OGGETTO: Istanza di Modifica non sostanziale all'Autorizzazione Integrata Ambientale, concessa con delibera della Giunta Provinciale, n° 286 del 31/07/2012 per la Discarica di rifiuti non pericolosi situata in Comune di Gaggio Montano - D. Lgs n° 152/06 - L.R. n° 21/04

**MODIFICA NON SOSTANZIALE COMPORTANTE UN AGGIORNAMENTO DELLA
SEZIONE D "SEZIONE DI PRESCRIZIONI, LIMITI E CONDIZIONI DI ESERCIZIO
DELL'IMPIANTO"**

MODALITA GESTIONALI DI UTILIZZO DELLE VASCHE DI CONFERIMENTO RIFIUTI

RELAZIONE TECNICA RELATIVA ALLA RICHIESTA DI VARIANTE NON SOSTANZIALE PER MODALITA' GESTIONALI DI UTILIZZO DELLE VASCHE DI CONFERIMENTO RIFIUTI DELLA DISCARICA DI CA' DEI LADRI

TAVOLA 2 - VASCA 3up - Progressione
degli assestamenti negli anni

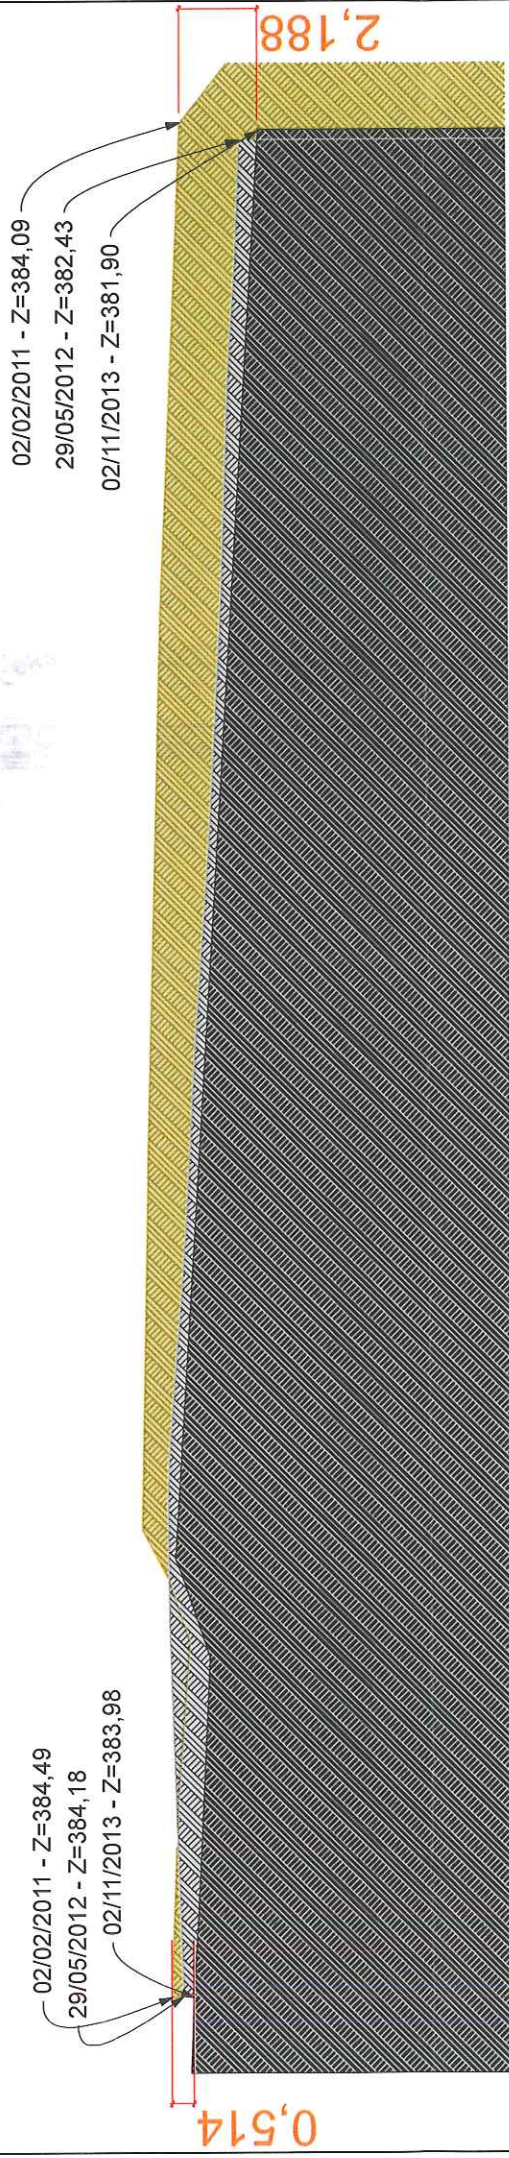
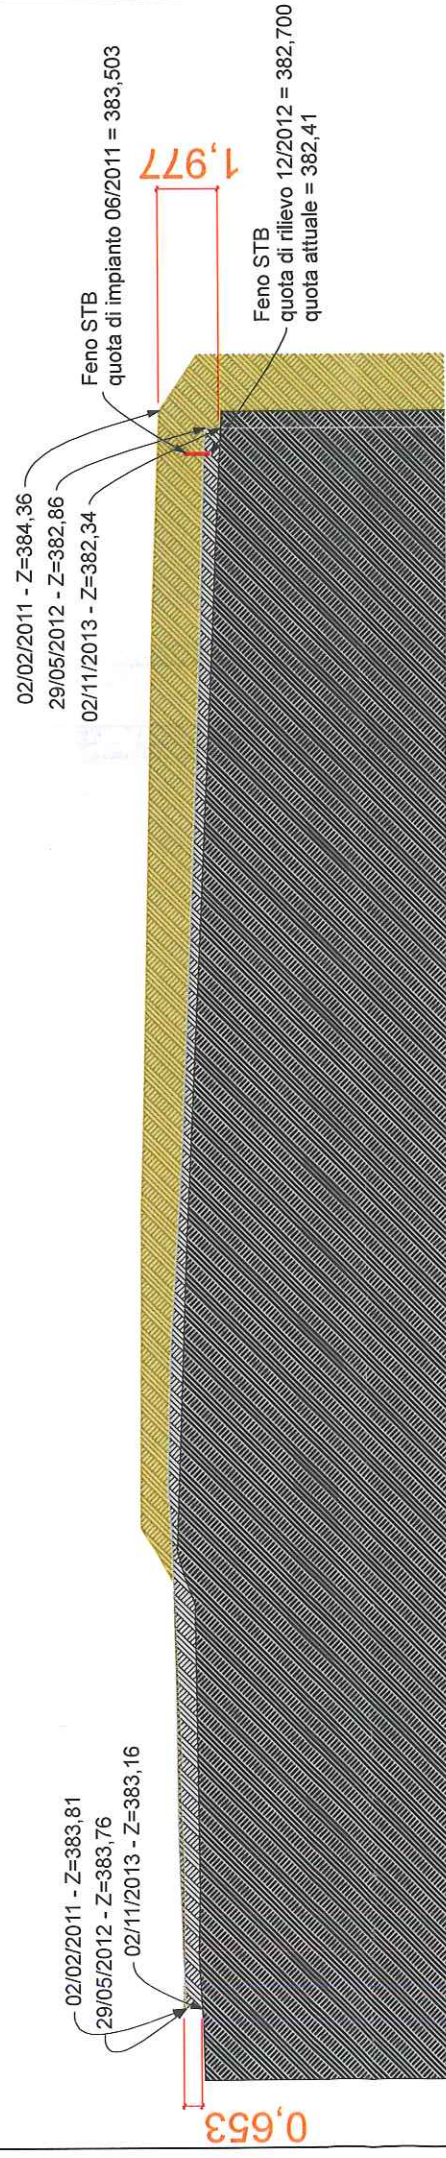
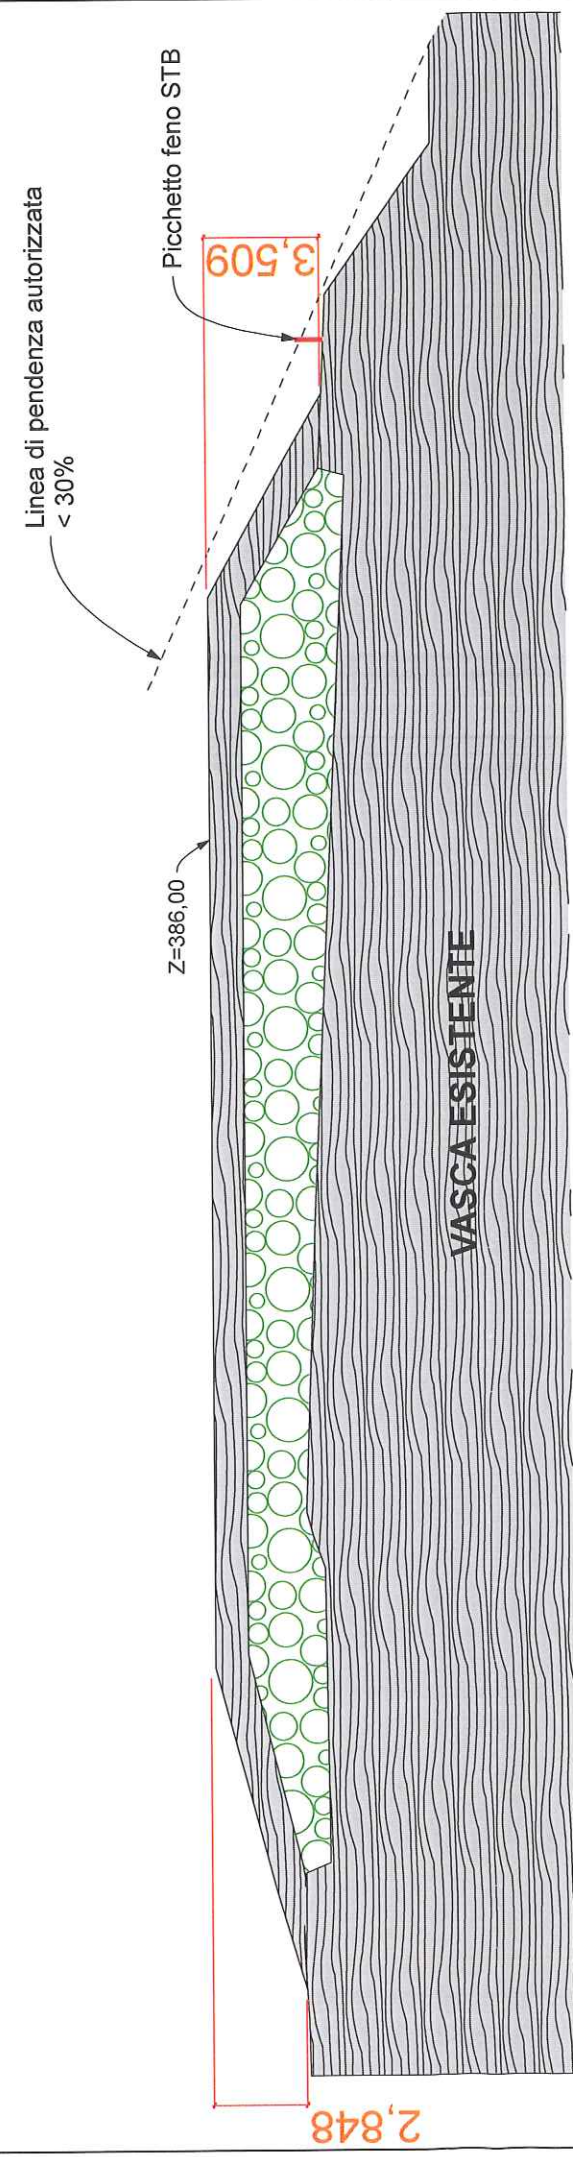
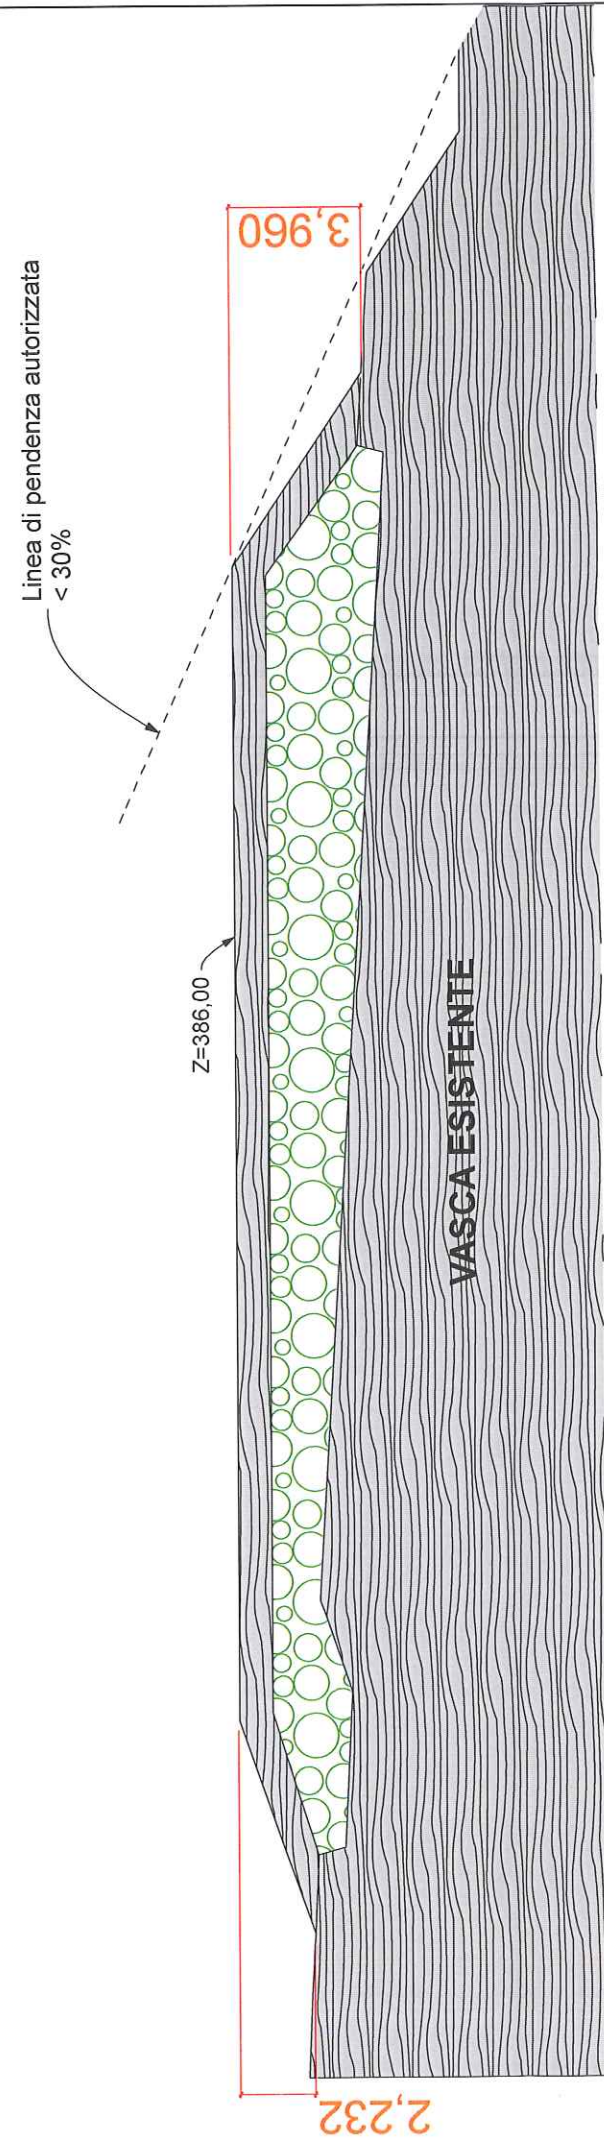
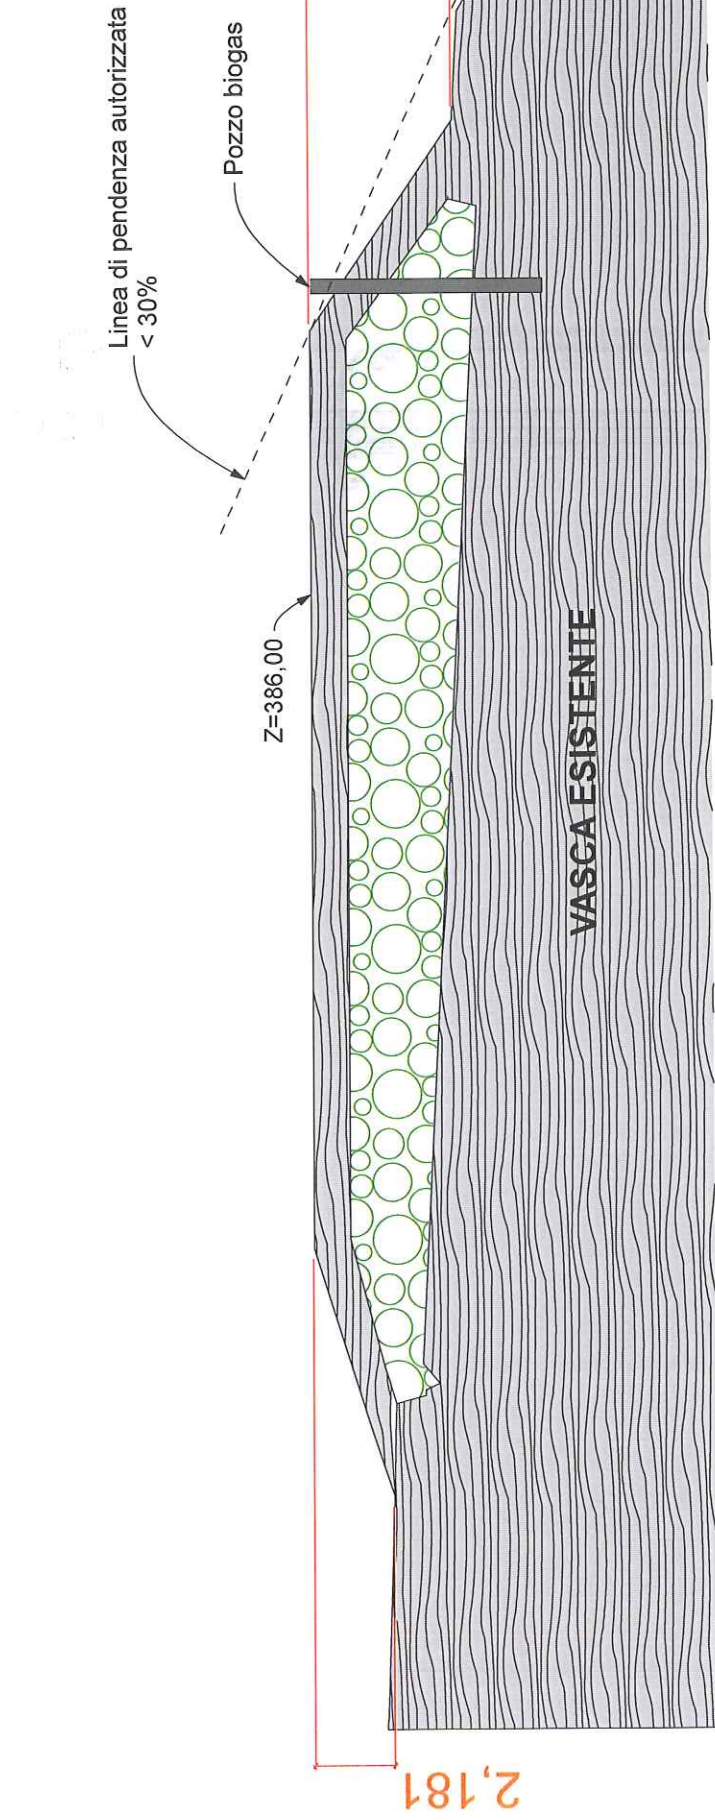
Gli strati di abbancamento i rifiuti collocati nel tempo nella Vasca 3 up hanno subito un processo di progressiva compattazione naturale, con conseguente riduzione dell'altezza degli strati, che attualmente si colloca a circa 382 mt s.l.m (Vedi Planimetria n°2).

Tale processo, è il risultato di diversi fenomeni chimico-fisici, biologici e meccanici, ormai noti, che avvengono all'interno della massa dei rifiuti, a seguito dei quali si ha un graduale aumento della densità dei rifiuti.

TAVOLA 3 - VASCA 3up - Sezioni con
soluzione progettuale proposta e relative
quote

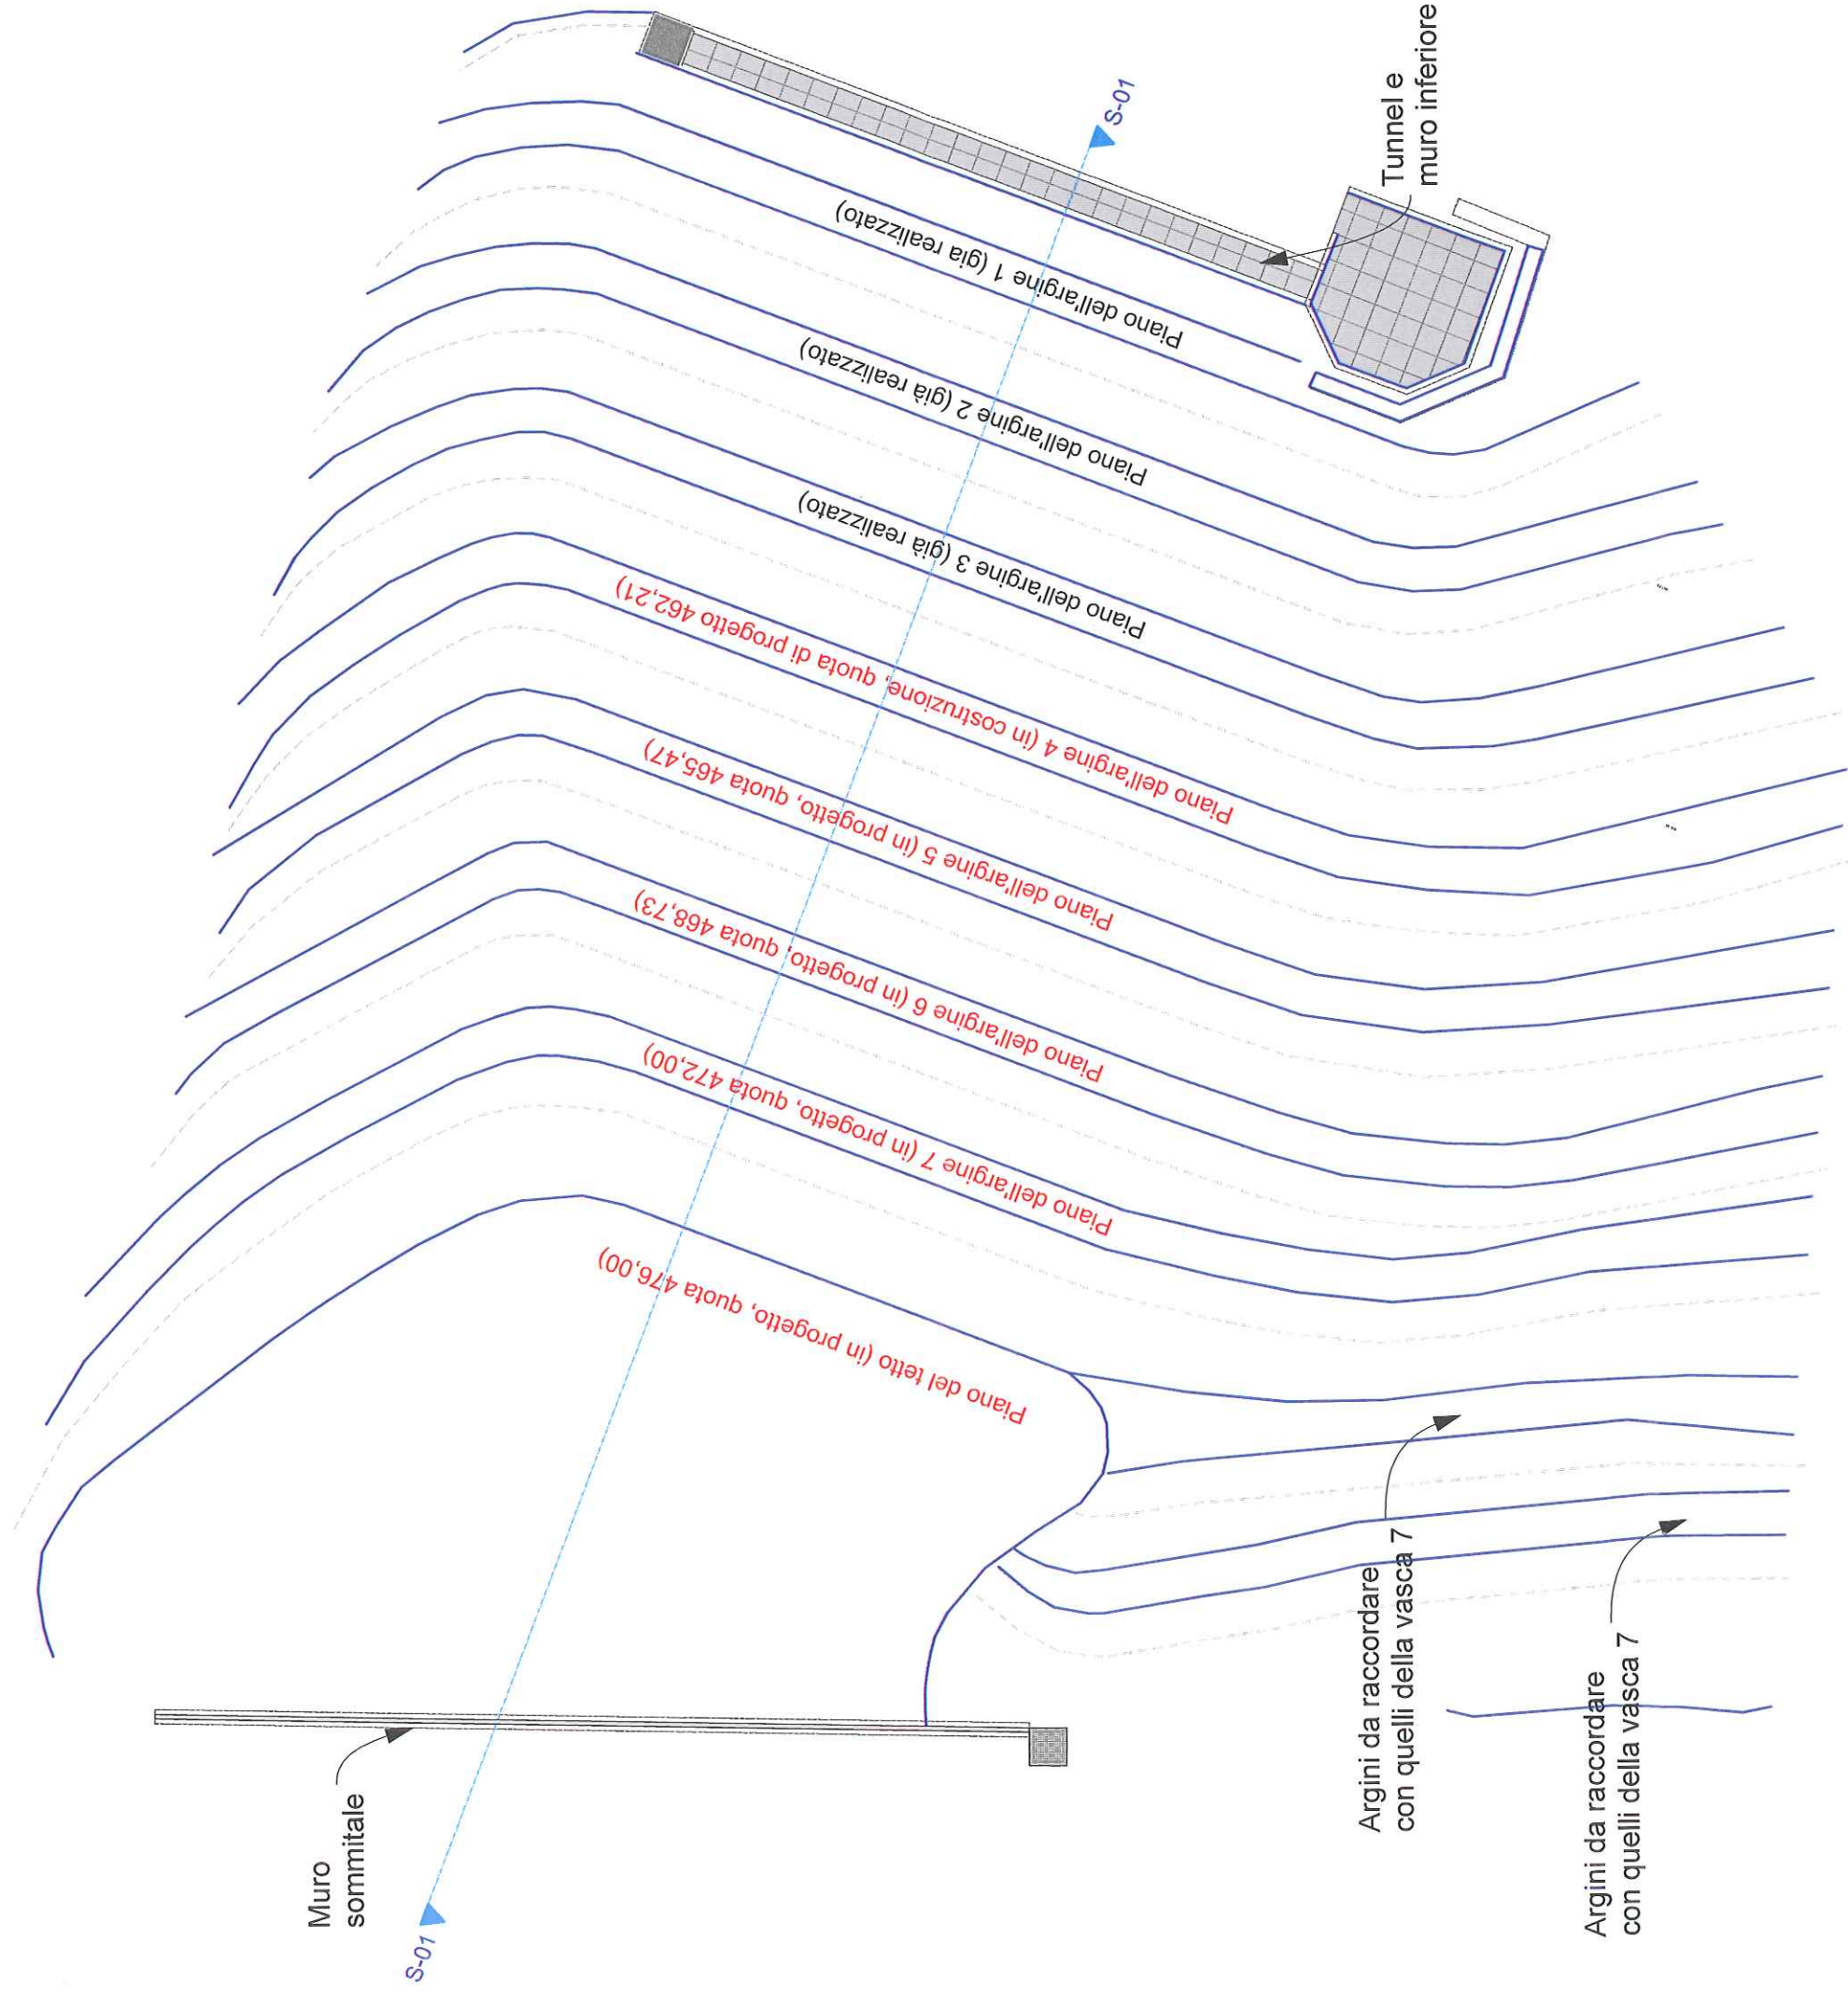
Con la presente siamo a richiedere una modifica non sostanziale, dell'Autorizzazione Integrata Ambientale n° 286, rilasciata dalla Giunta Provinciale di Bologna, in data 31/07/2012, per poter procedere ad abbancare ulteriori quantitativi nella Vasca 3 up sino al raggiungimento della quota 386 mt. s.l.m, pari a presunte 7.200 ton di rifiuti che andranno a scalare i quantitativi totali (500.000 ton) previsti dal Piano Provinciale dei rifiuti.

La coltivazione dei rifiuti nella Vasca 3 up verrà funzionalmente collegata agli elementi strutturali e funzionali già in essere. I nuovi stoccaggi, per un volume stimato pari a 7683 mc, si determinano da un'ulteriore argine che si inserirà in maniera omogenea del tutto simile all'assetto limitrofo.
